# 改善箇所説明図

ハンズフリー  
ユニット

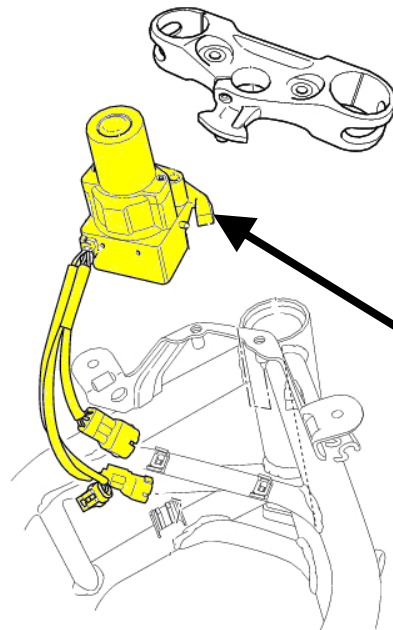
## 基準不適合発生箇所

施錠装置（電子キー式）において、ハンズフリーユニットのプログラムが不適切なため、原動機に備えた施錠装置が、原動機の機能を確実に停止させることができないおそれがある。

部品の供給体制が整い次第、全車両、ハンズフリーユニットを交換する。部品の供給が整うまでの間は、使用者にステアリングロックが解除されない場合はエンジン始動を避ける旨を周知する。部品の準備が整った際は再度ダイレクトメールにて通知する。

識別： カブラー部に、緑色のフェルトペンを塗布する。
